21. Klimanotstandsbrief des Bochumer Klimaschutzbündnisses

Der Wald an der Overdyker Straße muss nicht sterben, Sie haben es in der Hand!

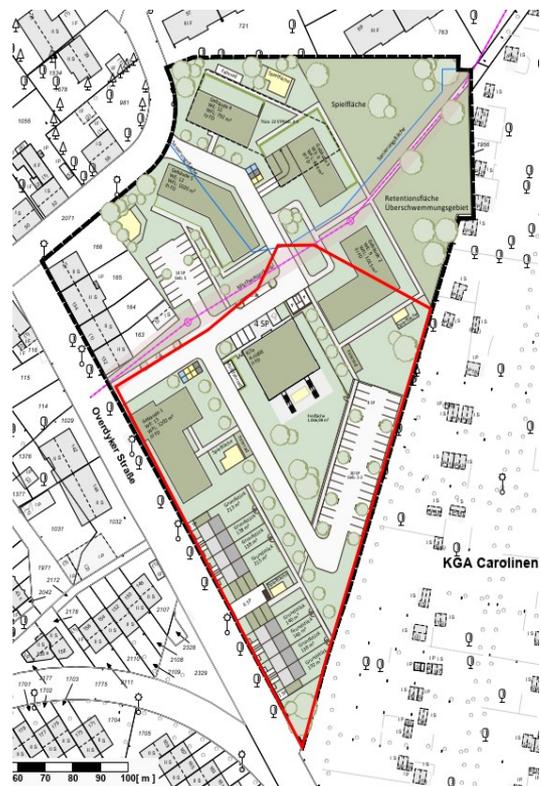
Unser Ansatzpunkt ist der Umstand, dass der
Kernbereich des Wäldchens etwa die Hälfte des B-
Plangebietes ausmacht (Overdyker Wäldchen = rot
umrandeter Bereich = südlicher Bereich des B-
Plans), und wir überlegt haben, wie die aktuell
genau dort angesiedelten Funktionen anderweitig
erfüllt werden könnten um diesen Wald zu retten.

Auf der Kernfläche des Overdyker Wäldchens
befinden sich gemäß Entwurf im Wesentlichen:

- 8 Reihen-EFH
- 1 MFH mit 15 WE (Gebäude 1)
- 1 MFH mit 9 WE, jed. nur zur Hälfte (Gebäude 2)
(in Summe somit rd.28 WE)
- 1 KiTa
- 1 Parkplatz mit 34 Stellplätzen nebst aufwändiger
und unglücklicher Zuwegung

Es gilt also diese Funktionen außerhalb der
Waldfläche unterzubringen und gleichzeitig die
Freifläche, im Norden des Gebietes, zu optimieren.
